PRÉFÈTE DE LA REGION PICARDIE

**DEMANDE D'AUTORISATION D'EXPLOITER UN PARC ÉOLIEN (ICPE)  
SUR LA COMMUNE DE BEAUREVOIR (02)  
SOCIÉTÉ « FERME ÉOLIENNE DES BUISSONS »  
AVIS DE L'AUTORITE ENVIRONNEMENTALE DE L'ETAT**

**Synthèse de l'avis**

Localisation des enjeux faunistiques (hachurés)

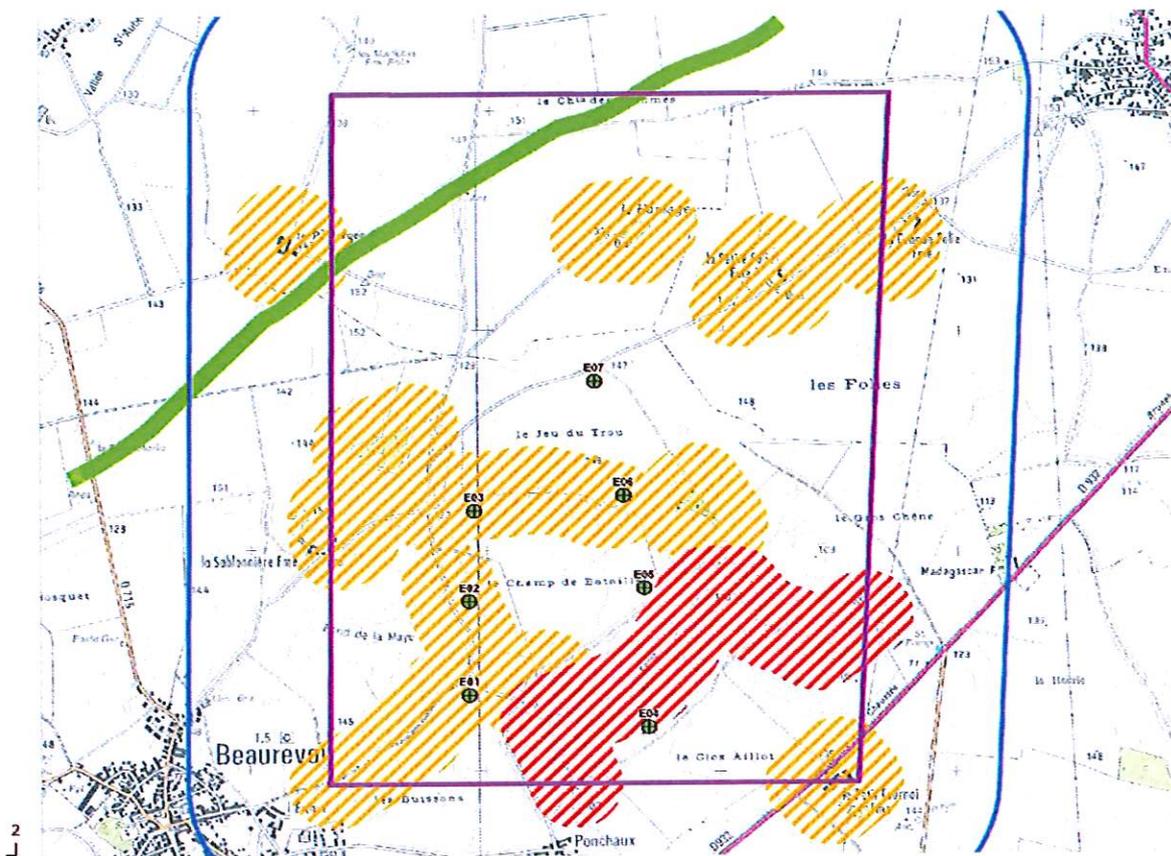
L'étude préconise de respecter une distance de 200 m aux haies et boisements. Or, la variante retenue ne tient pas compte de cette recommandation et prévoit l'implantation des éoliennes E1 à E4 et E6 à moins de 200 m de boisements et dans les zones sensibles identifiées (pièce 3, pages 89, 94 et 103). De plus, la haie existante sur le chemin au nord du « Clot Aillot » doit être élaguée sur une longueur de 280 m pour permettre l'accès des engins au site d'implantation de l'éolienne E04. Un impact est donc attendu pour la faune en phase travaux. En phase de fonctionnement, des risques de collisions et des pertes de territoires sont attendus.

L'impact est estimé faible pour les oiseaux (pièce 3, pages 104 et suivantes), malgré l'implantation de l'éolienne E04 dans un secteur où plusieurs espèces d'intérêt y ont été observées comme le Bruant jaune mais surtout la Chevêche d'Athéna en qualité de nicheuse. Du fait du comportement de la Chevêche d'Athéna n'évoluant pas à haute altitude et de la présence d'autres habitats favorables, le bureau d'études considère qu'il n'y aura pas d'impact sur cette espèce. Pour les autres espèces concernées, l'étude indique que les résultats des suivis sur d'autres parcs éoliens montrent également un faible impact.

*L'autorité environnementale recommande la plus grande vigilance à l'application des mesures de réduction proposées pour les espèces protégées :*

- garantir la réalisation des mesures proposées ;
- éviter la période s'étalant de la mi-mars à la mi-juillet pour la phase de travaux de terrassement ;
- brider les éoliennes n° 1 à 3 pendant la phase d'exploitation ;
- assurer un suivi particulier des éoliennes 4 et 6 pour un éventuel bridage ;
- un suivi sur 4 ans, dont 3 après mise en service pour les chauves-souris, au lieu d'un an.
